庁舎等建設事業 鞍手町新庁舎等建設工事(入札段階)に係る質疑回答書

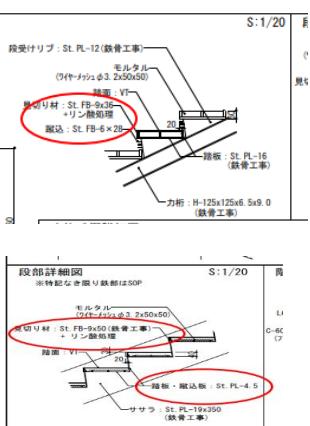
10	SA-028 SA-043	1階伏図において、特記なき壁はW18ですが、テラス階段配筋要領図より1-3/A-Bの階段下の壁は全てW16と考えて宜しいでしょうか。御指示下さい。	お見込みのとおりです。 SA-043図で断面配筋図とリストでの相違については、リストを正としてください。
11	SA037	テッキスラブリストに、テッキ長600mm以下はフラットテッキとするとありますか、範囲が不明です。適用範囲を御指示下さい。	訂正・質問No.159とのとおりです。
12	SA-043 SA-026 SA-037	リフレッシュベース部の配筋詳細において、外壁より外側のスラブの配筋が記載されておりますが、伏図ではDS1(テラス付きテッキ)と相違します。伏図を正と考えて宜しいでしょうか。御指示下さい。 異なる場合、リフレッシュベース部配筋の適用範囲を御指示下さい。	伏図を正としてください。
13	SA-201 .202	スリープ伏図において、記載数量と伏図での数量が下記の様に相違します。伏図に図示されている数量を正と考えて宜しいでしょうか。御指示下さい。 記載数量/伏図数量 ・1FL FG1…φ 100/φ 75 ・1FL FG10 φ 150…4/7 ・1FL FG19 φ 150…8/5 ・1FL B1 φ 100…0/3 ・1FL B1 φ 150…0/7 ・1FL B2 φ 150…0/3 ・1FL FB3 φ 150…0/2	お見込みのとおりです。

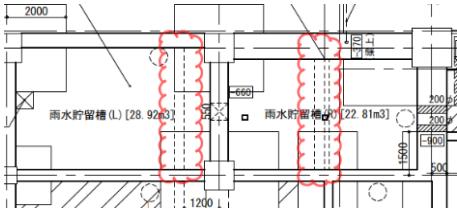
31	D-039	戸袋部の納まりが不明です。表面ボート1枚+仕上と考えて宜しいでしょうか。御指示下さい。	SSD1-3については、戸袋パネルは建具に含みます。その他の引戸については、ボード2枚+仕上(平面詳細図の壁種に準じます)です。
32	D-035	AW2-3において、額縁のサイズが建具表(1)に記載がありません。200程度と考えて宜しいでしょうか。御指示下さい。	D-046の通りです。
33	-	防水押えコンクリート及び嵩上げコンクリート内溶接金網のサイズが不明です。φ3.2 50×50程度と考えて宜しいでしょうか。御指示下さい。	お見込みのとおりです。
34	A-004	特記仕様書(4)16コーナーピートにおいて、該当箇所が不明です。該当無しと考えて宜しいでしょうか。必要な場合は施工箇所を御指示下さい。	お見込みのとおりです。
35	A-011	一般共通事項・外部仕上表一般共通事項 下地欄3において、壁掛けモニタ面には下地補強を設置すると記載がありますが、天吊モニターも同様に下地補強を見込んで宜しいでしょうか。御指示下さい。	お見込みのとおりです。
36	D-072	部分詳細図内部(4)<4Di-11>スクリーンボックスにおいて、該当範囲が不明です。不要と考えて宜しいでしょうか。必要な場合は施工範囲を御指示下さい。	多目的ホール内に設けます。EA-104図参照ください。
37	D-015 D-018 D-029	下記部屋において、展開図に化粧鏡の記載がありますが詳細が不明です。下地及び仕様はトイル詳細図(5)<1>の鏡に倣うと考えて宜しいでしょうか。御指示下さい。 ・1F母子健康相談室 ・1F調理スペース ・2F男子更衣室 ・2F女子更衣室 ・2F男子ロッカ室 ・2F女子ロッカ室 ・2Fカフェ	お見込みのとおりです。
38	A-025 D-060	天井ルーバー杉羽目板軒天詳細図において、FKルーバー木目調シート貼の割付が天井伏図では不明です。天井ルーバー見下げ平面詳細図のW2950×D2400程度で割付すると考えて宜しいでしょうか。御指示下さい。	お見込みのとおりです。

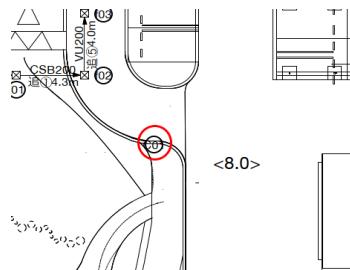
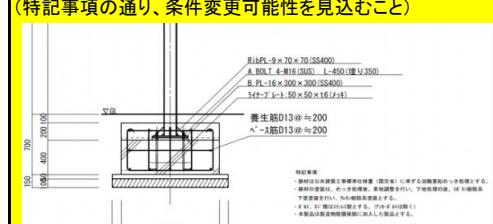
47	D-001	1F風除室において、靴拭きマット内排水溝内の仕上が不明です。防水モルタル金鑄仕上と考えて宜しいでしょうか。御指示下さい。	お見込みのとおりです。
48	D-074	コイン式ユニットシャワーにおいて、樹脂製額縫110×25程度を見込んで宜しいでしょうか。御指示下さい。	お見込みのとおりです。
49	D-062	2Fカブेにおいて、厨房詳細図に棚取付用壁内用補強は建築工事の記載がありますが、サイズ及び仕様が不明です。御指示下さい。	合板t12 W1400 H200とします。

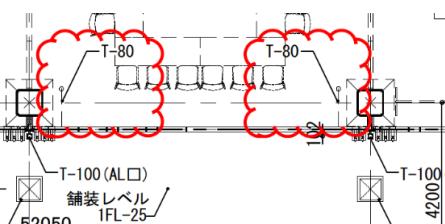
88	L-031	防火水槽詳細図について、不明点は下記の様に考えて宜しいでしょうか。 ・土被り厚…H1000程度 ・基礎コンクリート…無筋	お見込みのとおりです。
89	L-032	公用車駐車場詳細図及び車イス駐車場詳細図において、上屋基礎の地業は碎石 t50のみの図示ですが捨コンクリートは不要と考えて宜しいでしょうか。	捨てコンクリートt50を見込んでください。
90	D-068	部分詳細図 外部(3) 屋外設備機械基礎詳細図・リストにおいて、外構機械基礎がありますが施工位置が不明の為計上区分が不明です。全て、1. 庁舎等用地に計上と考えて宜しいでしょうか。	お見込みのとおりです。
91	D-068	部分詳細図 外部(3) 屋外設備機械基礎詳細図・リスト D○タイブについて、特記に塗膜防水の記載があちますが断面ではコンクリート直し仕上となっています。外構機械基礎については全て塗膜防水は不要と考えて宜しいでしょうか。	お見込みのとおりです。
92	D-068	部分詳細図 外部(3) 屋外設備機械基礎詳細図・リスト D○タイブについて、配筋及び地業詳細が不明です。下記の様に考えて宜しいでしょうか。 ・配筋…D13@200ガラス ・捨コンクリート t50 ・碎石 t100	お見込みのとおりです。
93	SN-065	OK-2 モニュメントサイン2について、RC壁となっていますが躯体詳細が不明です。地中部断面 配筋 地業 根入高など詳細を御指示下さい。	SN006記載内容に準じます。 D13@150, 捨コンクリート t50, 碎石 t100
94	L-003	雨水排水平面図(1)-北側において、凡例表の枠番号 <a01><a02>の取り消し線の記載がありますが、平面図に該当あるため計上すると考えて宜しいでしょうか。	お見込みのとおりです。

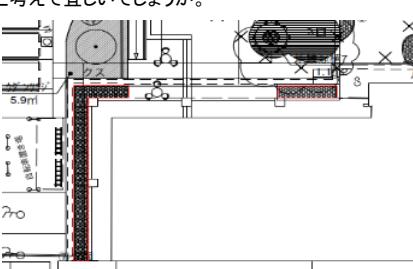
各所	PF管は、国土交通省仕様に伴い、二重管(PF-D管)として御見積して宜しいでしょうか？？	屋外で使用する場合を除き一重管で良いです。
131		改修に伴い、下記の既設メーカーをご教授頂けないでしょうか。・中央公民館 既設受変電設備・博物館別館 火災報知設備	・既設受変電設備:オリエント電機 ・既設火災報知設備:ホーチキ
132	EA058～EA067	庁舎棟の照明器具において、内訳書では【LE1a:48台】【LE1b:91台】となっておりますが、図面上(EA058～067)では、【LE1a:0台】【LE1b:139台】となっております。図面番号EA065の多目的ホールの【LE1b:48台】が【LE1a:48台】に該当するのでしょうか。ご指示をお願い致します。	内訳書が間違いで全て【LE1b:139台】です。
133	EA002～EA003	配線器具のプレートに関して、EA002にはNKシリーズと記載されておりますが、E003には新金フレートと記載されております。どちらが正かご指示願います。	NKシリーズ同等品です。
